Gegenstand: Geänderter Ausgleichsbehälter für Bremsflüssigkeit
Betroffen: ASK 21; Type-Certificate EASA.A.221
Baureihen **ASK 21** und **ASK 21 Mi**; alle Werknummern
Klassifizierung: Geringfügige Änderung (Minor Change)
Dringlichkeit: wahlweise
Grund: Produktverbesserung

Material: 210.11.9051 Übersicht Einbau Ausgleichsbehälter ÄM 6

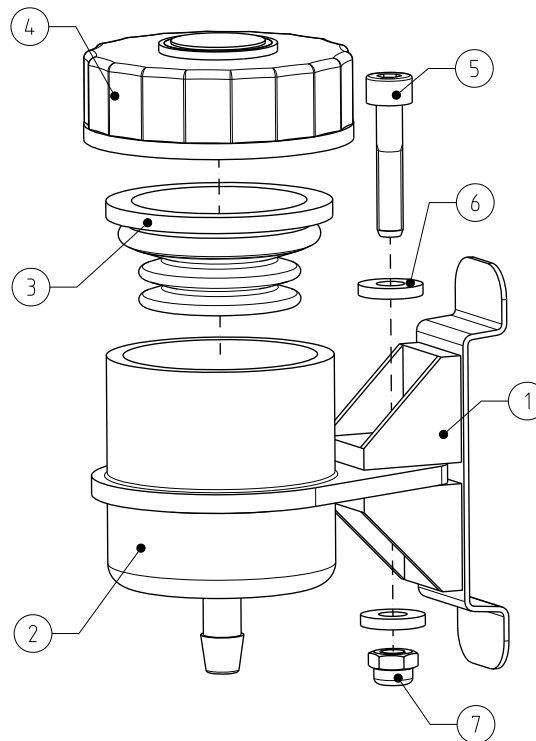
Bei niedrigem Stand der Bremsflüssigkeit im bisher verwendeten Ausgleichsbehälter kann bei intensivem Kunstflugtraining mit häufigem Rückenflug¹ Luft in die Bremsanlage gelangen, welche zu verminderter Bremsleistung führt. Durch eine neue Ausführung des Ausgleichsbehälters wird ein vollständig geschlossenes System hergestellt, wodurch dies nicht mehr möglich ist.

Maßnahmen: Austausch des bisherigen Ausgleichsbehälters und seiner Halterung; Entfall des dünnen Entlüftungsschlauches

Die neue Halterung (Pos. 1) ist mit Dickharz an die Rumpfschale zu kleben. Die Positionierung erfolgt möglichst aufrecht und so, dass der Ausgleichsbehälter durch das Fenster der Sitzschale sichtbar ist. Auf die Freigängigkeit zwischen Bremsklappengestänge und abgehendem Schlauch achten. Die verbleibenden Nietlöcher der alten Halterung mit Dickharz verschließen.

Hinweis zum Befüllen: Der Behälter wird nahezu randvoll gefüllt und die Membrane (Pos. 3) eingesetzt. Dabei die überschüssige Bremsflüssigkeit auffangen. Es sollte keine Luft mehr unterhalb der Membrane sein. Anschließend den Deckel verschrauben. Der Volumenausgleich (Temperatur, Verschleiß) erfolgt ausschließlich über die Membrane, das Bremssystem selbst ist vollständig geschlossen.
